Dodatok č. 4 k Zmluve o dielo

uzatvorenej dňa 19.03.2021, v znení Dodatkov č.1 až 3 k nej, medzi zmluvnými stranami v súlade s ustanovením § 536 a nasl. Zákona č. 513/1991 Zb. Obchodný zákonník v znení neskorších predpisov (ďalej len „Obchodný zákonník“) a zákona 343/2015 Z.z. o verejnom obstarávaní a o zmene a doplnení niektorých zákonov (ďalej len ZVO) na predmet obstarávania „**Rekonštrukcia cesty č. II/581 Nové Mesto nad Váhom - Myjava - 2. etapa (km 3,800 - 8,455)**“

Zmenový list č.4

Názov zmeny: Zvislé dopravné značenie

Časový harmonogram

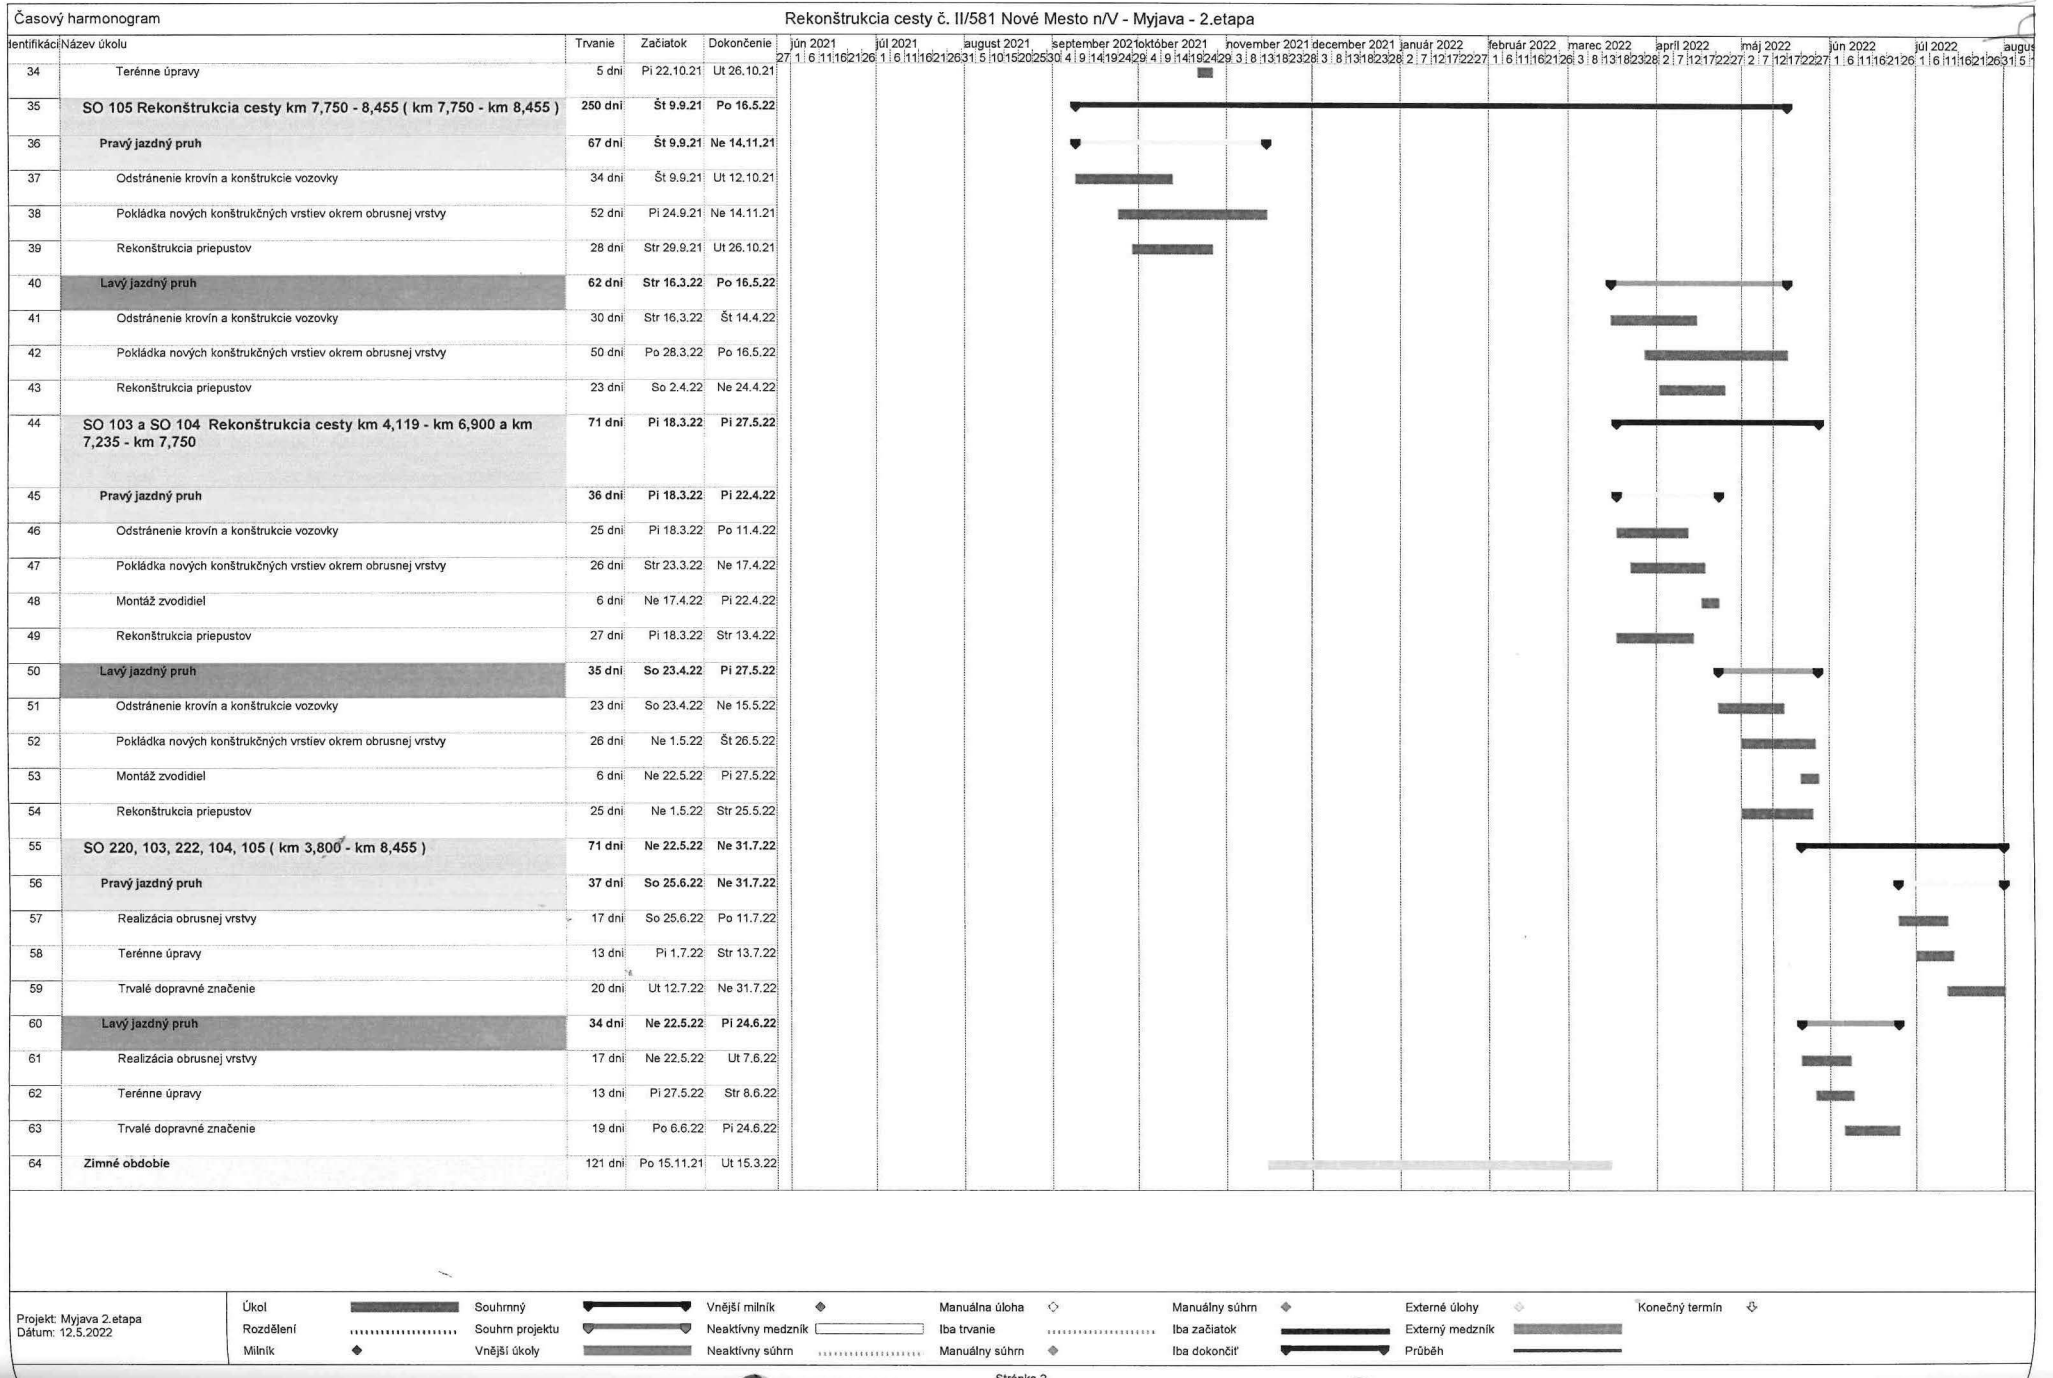
3. Dodatkom sa súčasne ruší časový plán výstavby diela tvoriaci Prílohu č.3 Dodatku č.3 a nahrádza sa aktualizovaným časovým plánom výstavby diela, ktorý ako Príloha č.3 tvorí nedeliteľnú súčasť tohto dodatku.

- nové položky boli nacenené podľa položiek z referenčného cenníka SK Cenekon 2201 a ostatné položky sa použili zo základného rozpočtu
- modrou podfarbené položky sa vyfakturujú v základnom rozpočte a taktiež v zmenovom liste č.4 ako mínusová hodnota z dôvodu zbytočného nenavýšenia danej zmeny a ceny diela
- dopad zmenového listu sa prejaví aj na predĺžení doby výstavby diela o 25 dní
